## 5.4 S-1の活動性評価 まとめ

## 評価対象断層の選定に関するコメント回答

## 〔1〕断層の系統区分について

## [2] 斜長石の変質について

系統区分結果

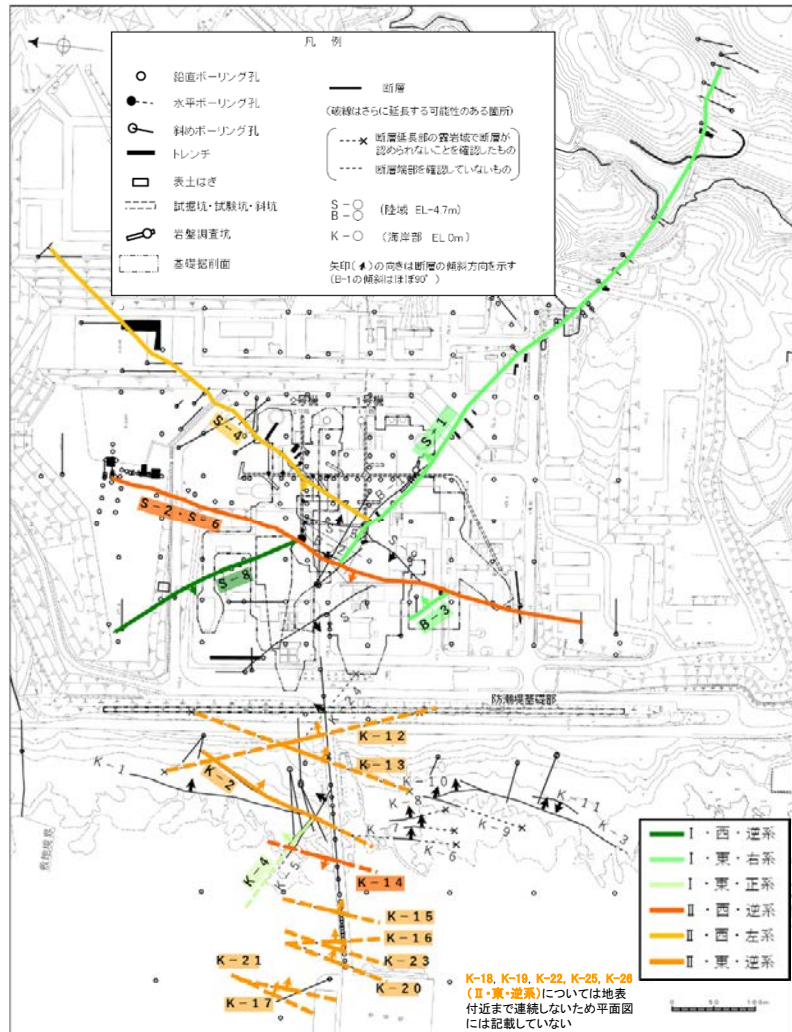
コメントNo.108

# [1]断層の系統区分について

- 「走向」「傾斜」「運動方向(固結した破碎部)」「運動方向(粘土状破碎部)」の4項目のデータに基づき、系統区分を行った結果、6系統に区分された(下表、次頁)。
- 走向がⅠ系の断層は、傾斜が高角の西傾斜で、運動方向(粘土状破碎部)が左横ずれ逆断層(縦ずれ卓越)のⅠ・西・逆系(S-8)、傾斜が高角の東傾斜で、運動方向(粘土状破碎部)が右横ずれ逆断層(横ずれ卓越)のⅠ・東・右系(S-1, B-3)、左横ずれ正断層(縦ずれ卓越)のⅠ・東・正系(K-4)の3系統に区分される。
- 走向がⅡ系の断層は、傾斜が高角の西傾斜で、運動方向(粘土状破碎部)が左・右横ずれ逆断層(縦ずれ卓越)のⅡ・西・逆系(S-2・S-6, K-14)、左横ずれ逆断層(横ずれ卓越)のⅡ・西・左系(S-4)、傾斜が高角の東傾斜で、運動方向(粘土状破碎部)が右・左横ずれ逆断層(縦ずれ卓越)のⅡ・東・逆系(K-2, K-12, K-13, K-15~K-23, K-25, K-26)の3系統に区分される。

## 【X線回折分析結果(2号機建設以前の調査)】

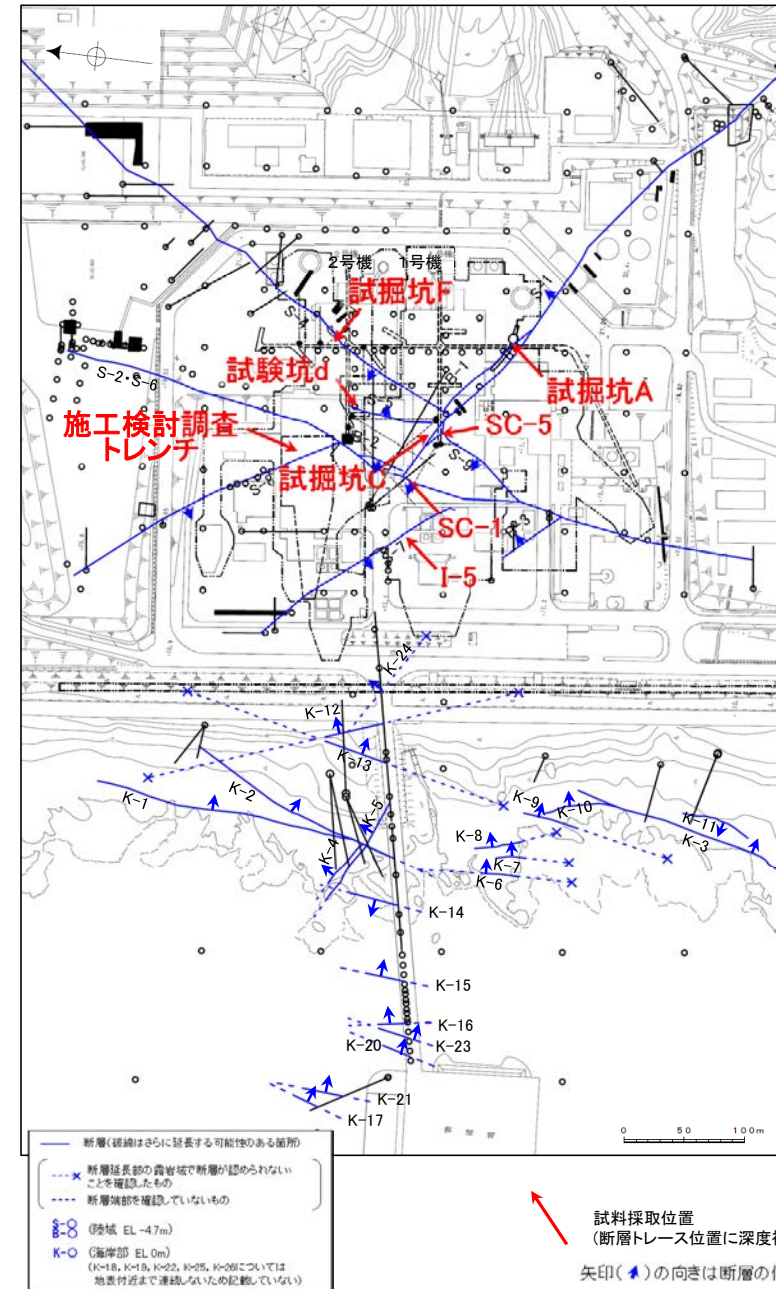
コメントNo.109

## [2]斜長石の変質について

- 敷地の断層は、2.4節(1)に示すとおり、粘土状破砕部と固結した破砕部からなる。このため、粘土状破砕部及び固結した破砕部の鉱物組成を確認することを目的に、X線回折分析及び薄片観察を実施した結果、以下のことが確認された。
- 粘土状破砕部及び固結した破砕部はいずれも、周辺の母岩の造岩鉱物と変質鉱物の組み合わせからなり、鉱物組成は類似する。すなわち、敷地の断層の破砕部は、粘土状破砕部の有無に関わらず、類似した鉱物組成からなる。
- 粘土状破砕部は、薄片観察結果によれば、固結した破砕部に比べ、造岩鉱物は少なく、変質鉱物であるスメクタイト※1が多く認められる。
- 粘土状破砕部と固結した破砕部の違いは、薄片観察結果によれば、変質鉱物であるスメクタイトの量が関係していると考えられ、このスメクタイトについては、X線回折分析及び薄片観察の結果を踏まえると、造岩鉱物である輝石類や斜長石が変質して生成されたものと考えられる。

- ・粘土状破砕部には、周辺の母岩の造岩鉱物である斜長石※2が主に含まれ、変質鉱物として、クリストバライト、スメクタイト、赤鉄鉱が主に認められる(次頁、次々頁)。
- ・固結した破砕部には、周辺の母岩の造岩鉱物である斜長石※2、輝石が主に含まれ、変質鉱物として、クリストバライト、スメクタイト、赤鉄鉱が主に認められる(次々頁)。

・粘土状破碎部(表中**橙色**)には、周辺の母岩の造岩鉱物である斜長石が主に含まれ、変質鉱物として、クリストバライト、スメクタイト、赤鉄鉱が主に認められる。
